核燃料物質加工事業変更許可申請書（MOX燃料加工施設）の一部補正に対する
主要な指摘事項への対応について

令和2年8月31日の審査会合における一部補正に対する主要な指摘事項に対する
対応方針を以下に示す。※前回ヒアリング資料からの変更点を下線で示す。

再処理施設との共用に係る記載の考え方について

第1-2.1図 気体廃棄物の廃棄設備の系統概要図

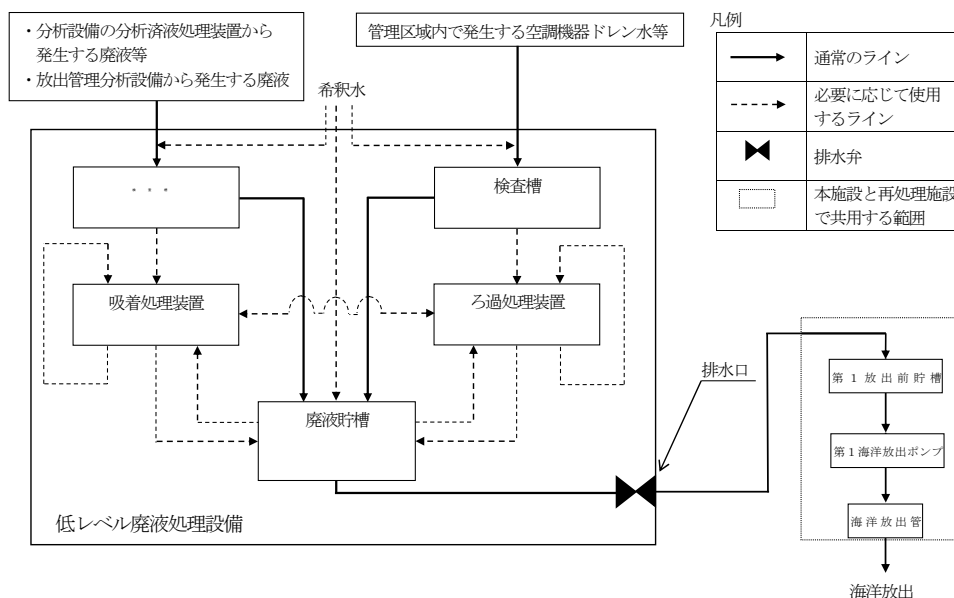
- 気体廃棄物の廃棄設備，液体廃棄物の廃棄設備について、系統概要図を追加する。

注1 グローブボックス内のMOXの形態及び取扱量に応じて、1枚又は2枚の高性能エアフィルタを設置する
